Asunto: Solicitud de informe técnico de riesgos predio No. 5552676

Asunto: Inspección técnica del predio No. 5552676, Sector Tacuri de la parroquia Nayón

IT No. 241 -AT-DMGR-2019

INFORME TÉCNICO
 Análisis de amenazas, vulnerabilidades y riesgos
 del predio No. 5552676, Barrio Tacuri, Parroquia Nayón,
 Administración Zonal Norte "Eugenio Espejo"
 Fecha de inspección: 12/03/2019

4.1.1. Vista del predio No. 5552676.

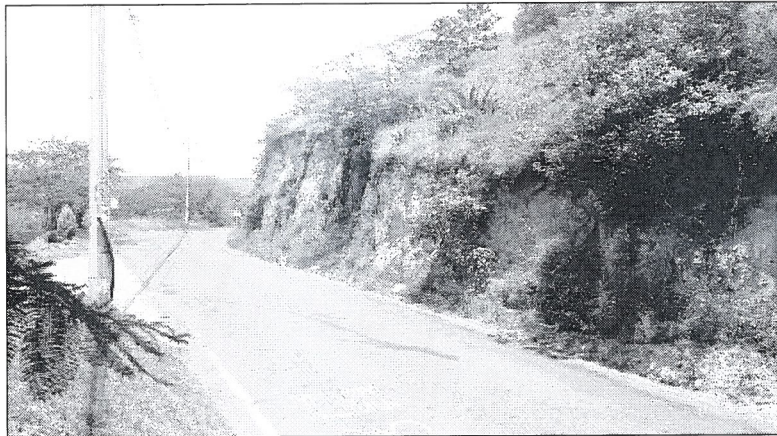
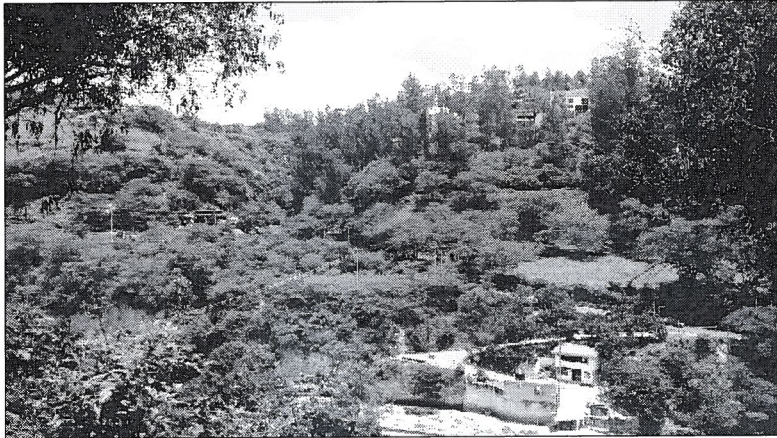
Desde la calle Abdón calderón se observa un talud con alturas variables que alcanzan hasta 8 metros en la parte más alta y aprox. de 2 metros en la parte de menor altura, el talud al momento de la inspección presenta parcialmente vegetación y arbustos, además se han reconocido caídas de bloques de tamaño centimétrico que se depositaron pie del mismo (**ver anexo fotográfico**).

5.3 Plan de Uso y Ocupación del Suelo

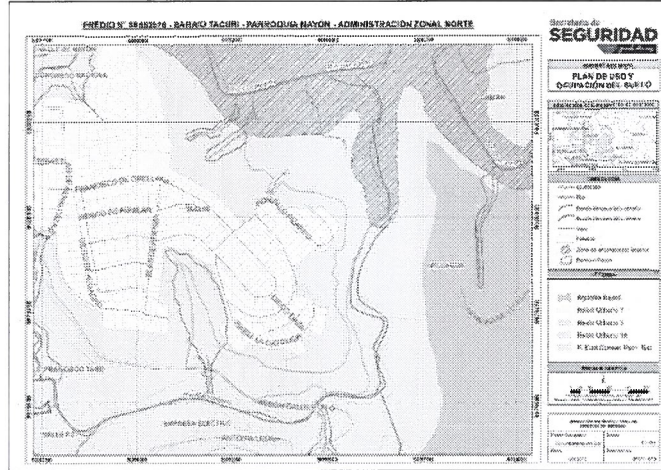
Para el caso específico del predio No. 5552676, el Mapa Base (**Mapa 5.3**) indica que una parte del mismo ubicada al norte está **ALTAMENTE EXPUESTA** a los impactos directos e indirectos que se generarían por un eventual flujo lahárico proveniente del Volcán Cotopaxi, y por tanto, de existir infraestructura y/o habitantes en esta zona, el **riesgo** sería **Muy Alto**.

- Zona: A31 (PQ); Forma de ocupación de suelo: (A) Aislada; Clasificación del suelo: (SRU) Suelo Rural; Uso de suelo: (PE/CPN) Protección Ecológica/Conservación del Patrimonio Natural; Factibilidad de servicios básicos: No (**Mapa 5.3**).

- De acuerdo a la cartografía disponible en esta Dirección Metropolitana, y al Informe de Regulación Metropolitana (IRM), el predio cuenta con el uso de suelo Protección Ecológico/Conservación del Patrimonio Natural (ver mapa 5.3.), por lo cual el propietario deberá respetar los parámetros de zonificación establecidos en el PUOS y en el Informe de Regulación Metropolitana, además la Secretaría de Territorio Hábitat y Vivienda (STHV) debe pronunciarse sobre lo indicado en la Ordenanza Metropolitana No. 210, en la sección 1.1.8. Uso Protección Ecológica/Conservación del Patrimonio Natural, dentro de las "Condiciones de implantación del uso Protección Ecológico/Conservación del Patrimonio Natural", se establece que "Cualquier implantación en este uso se sujetará a los requerimientos de la Ordenanza Metropolitana vigente en materia de ordenamiento territorial y respetará los parámetros de ocupación y edificabilidad y compatibilidad de uso establecidos por el PUOS".

5.4 Susceptibilidad a Movimientos en Masa

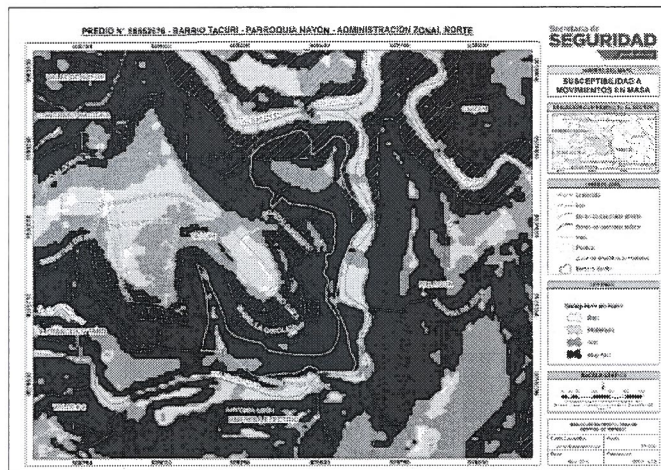
Por otro lado, según la cartografía temática disponible en la DMGR, el predio evaluado se ubica sobre una zona de muy alta susceptibilidad a movimientos en masa (de tipo deslizamiento o caída de bloques/rocas) (**Mapa 5.4**).

El peligro por fenómenos de inestabilidad de terrenos está relacionado con el cambio de pendientes, litología y la ocurrencia de deslizamientos (antiguos y recientes). En base a esta información se ha definido al predio con un nivel de **amenaza alta frente a movimientos en masa**.
